COMUNE DI GENOVA

118 0 0 - DIREZIONE URBANISTICA
Proposta di Deliberazione N. 2020-DL-169 del 18/05/2020

ADOZIONE DI AGGIORNAMENTO AL PUC, AI SENSI DELLA DISCIPLINA DEL MEDESIMO PUC RELATIVA AI SERVIZI PUBBLICI (SIS-S), ART. SIS-S-2, PER LA RIDEFINIZIONE DELLA DISCIPLINA URBANISTICA DELL'AREA SITA IN VIA OLIVO, A GENOVA MOLASSANA – MUNICIPIO IV MEDIA VAL BISAGNO.

Aggiornamento Servizi del PUC, ai sensi della disciplina del medesimo PUC relativa ai Servizi Pubblici (SIS-S), art. SIS-S-2, dell'area sita in via Olivo a Genova – Molassana, Municipio IV – Media Val Bisagno.

ASSETTO URBANISTICO
STRALCI CARTOGRAFICI

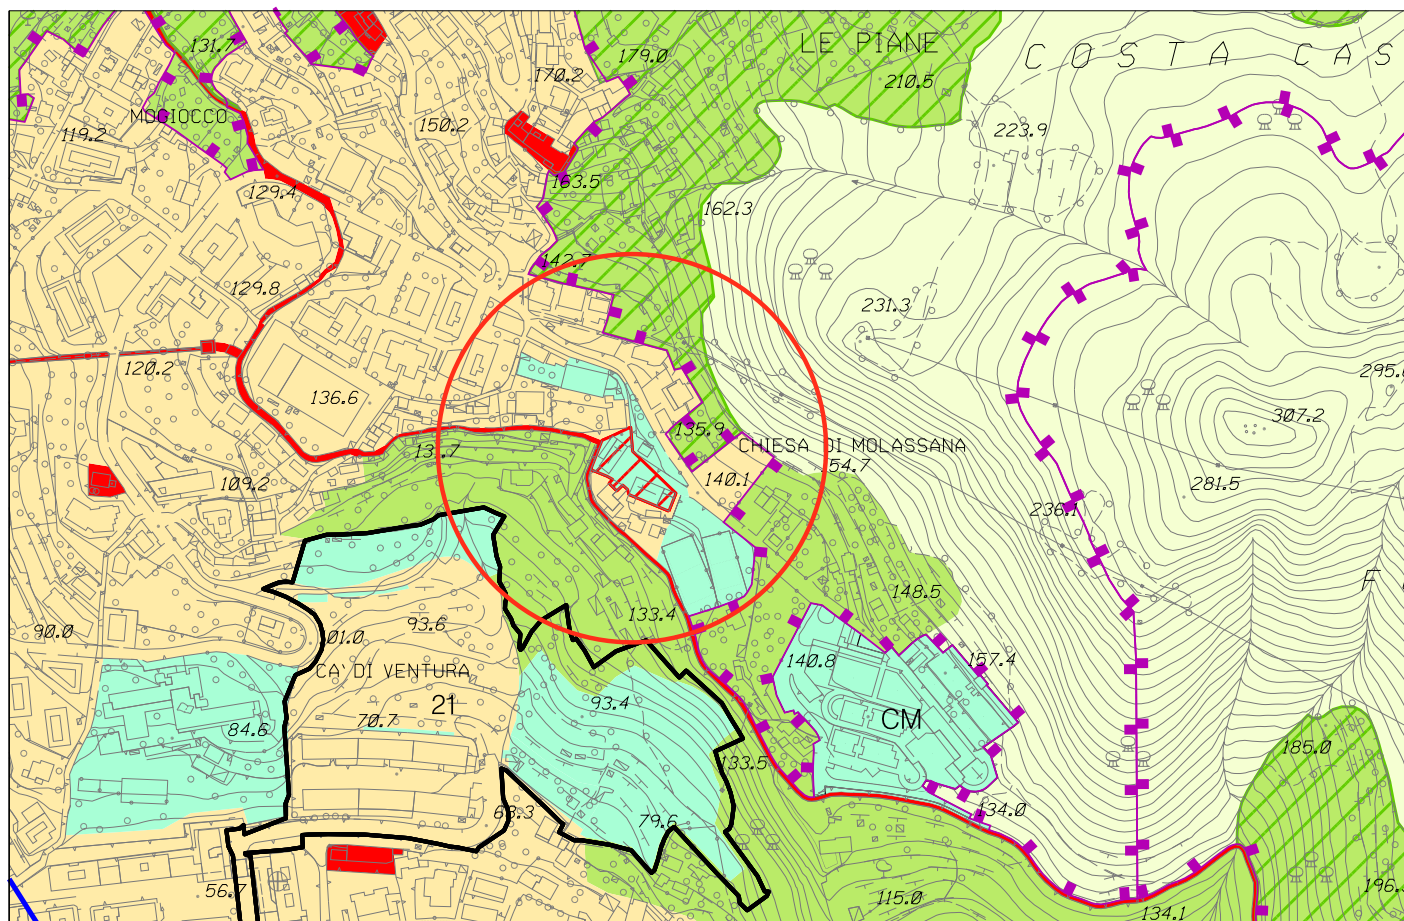
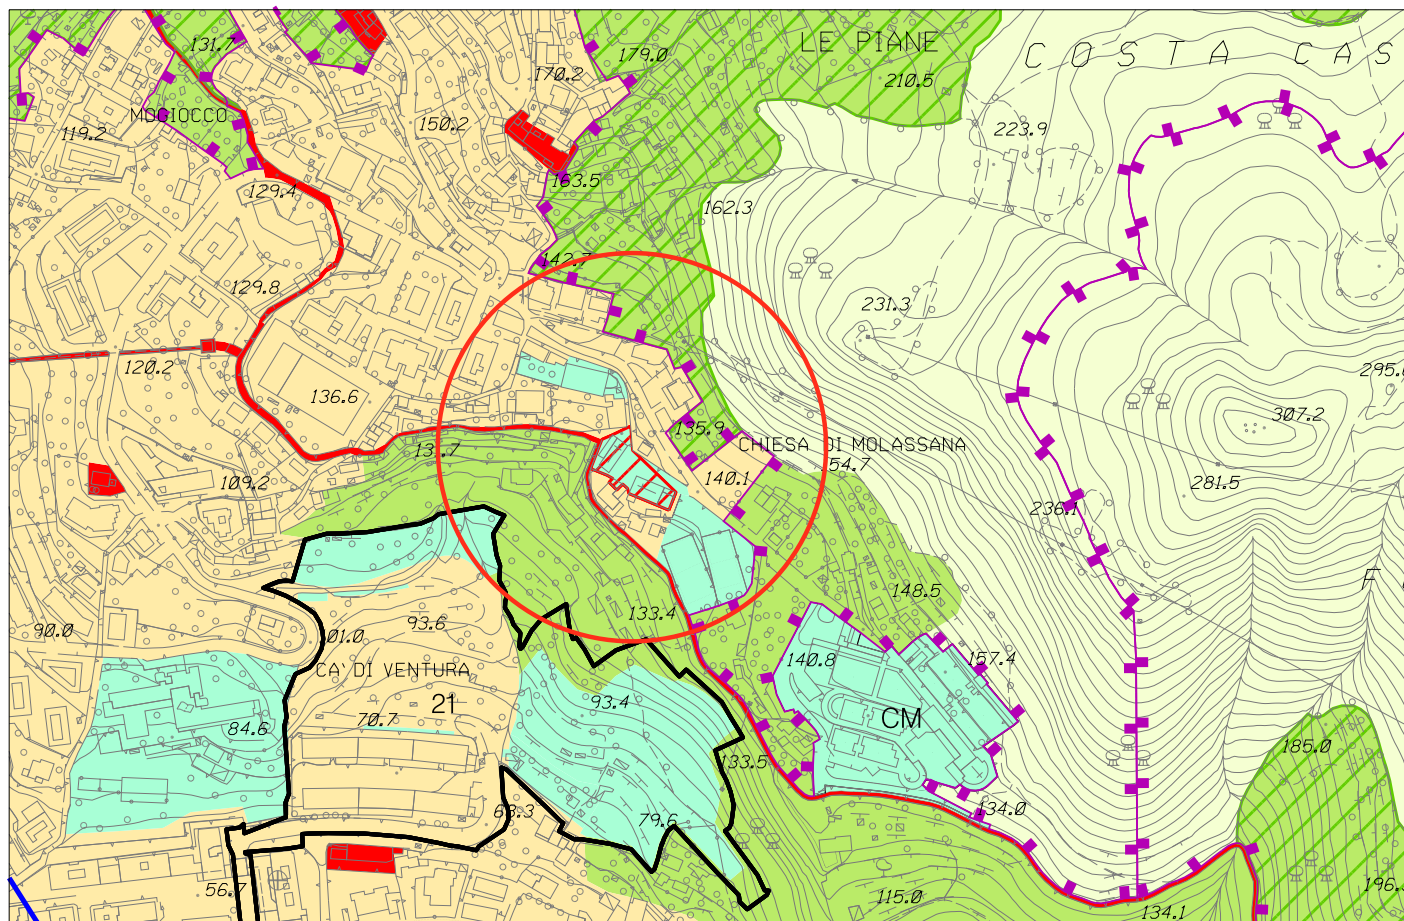
- tavola n. 19 dell'Assetto Urbanistico della Struttura del Piano – Livello 3 proponendo, per l'immobile e le aree inedificate di pertinenza in oggetto, l'inserimento nell'Ambito di Riqualificazione Urbanistica-Residenziale (AR-UR), prevalente all'intorno;
- tavola n. 19 del Sistema dei Servizi Pubblici (SIS-S) della Struttura del Piano – Livello 3 individuando correttamente la suddetta area adibita a servizio di "Interesse Comune Esistente" n. 4051, stralciando unicamente le aree private oggetto della presente istanza.

SISTEMA DEI SERVIZI PUBBLICI (SIS-S)
STRALCI CARTOGRAFICI

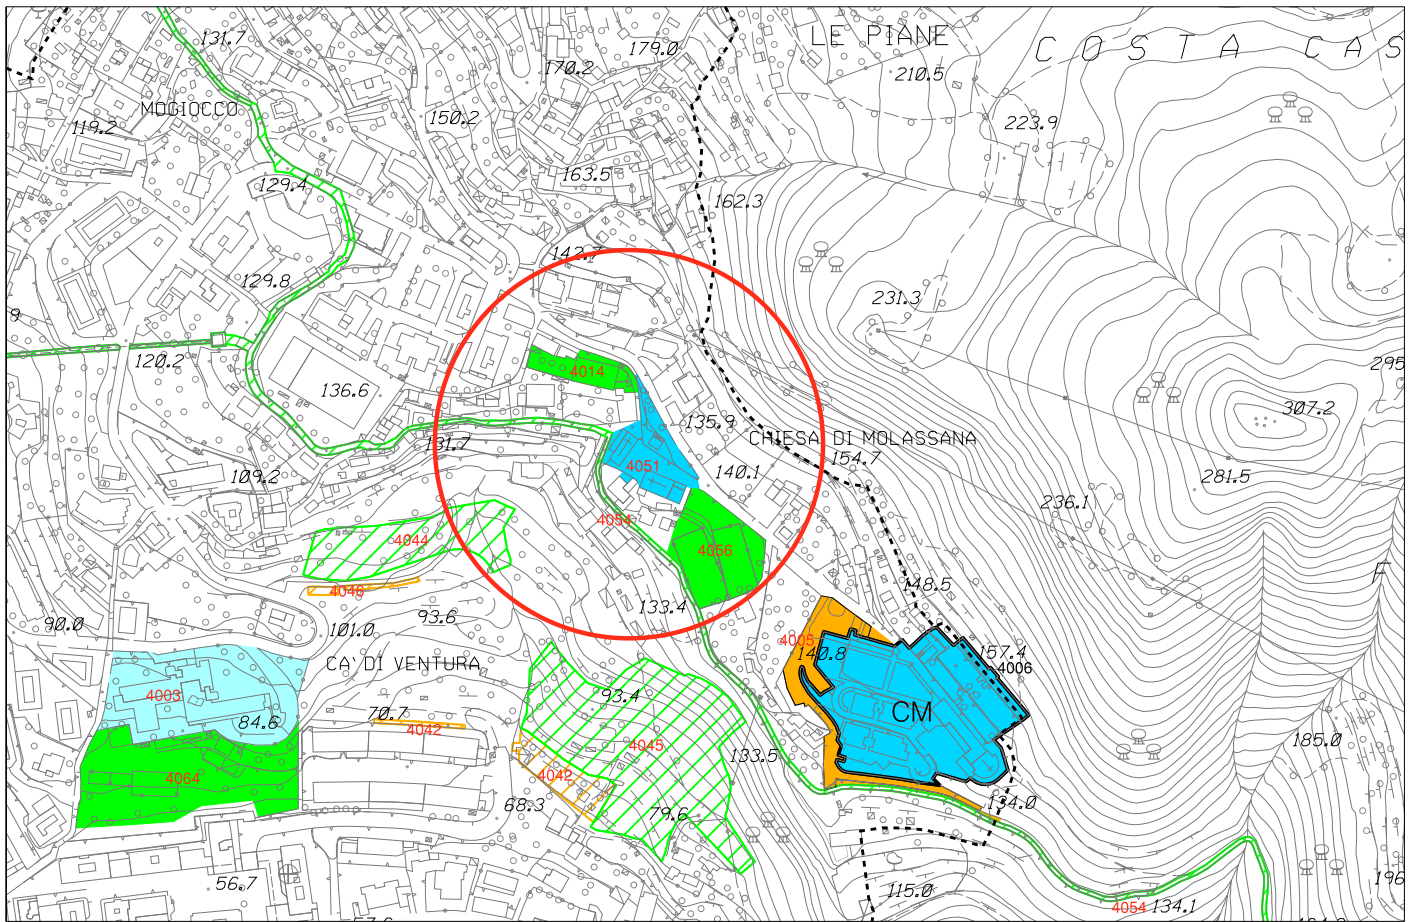
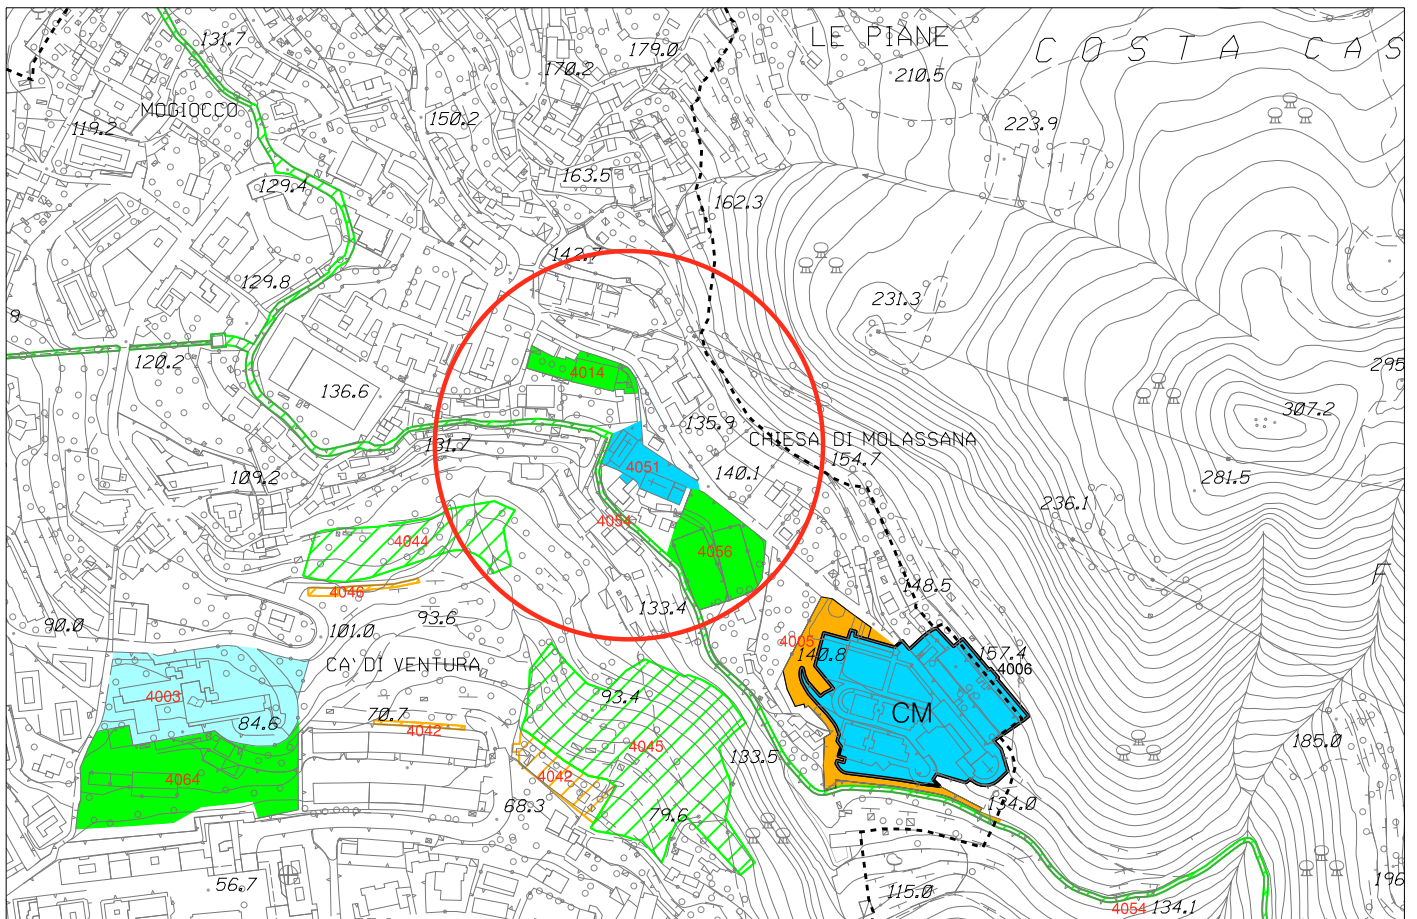
- Volume Sistema dei Servizi Pubblici (SIS-S) Bilanci – Elenchi: Modifica della superficie del servizio relativo al Municipio IV Media Val Bisagno, Interesse Comune esistente - Q n. 4051 +, con una riduzione di superficie reale di mq. 774. Conseguentemente verranno ridotti i bilanci dei servizi del IV Municipio e dell'intero Comune di Genova;
- Relazione descrittiva del PUC – pagina 14: bilancio degli spazi pubblici destinati ad attività collettive, a verde pubblico o a parcheggi esistenti o di previsione (riduzione della dotazione complessiva);

In considerazione di ciò è possibile proporre la modifica richiesta, con una riduzione di 774 mq di superficie reale del servizio di "Interesse Comune Esistente" n. 4051, in quanto restano verificati gli standard urbanistici come delineati dal PUC.
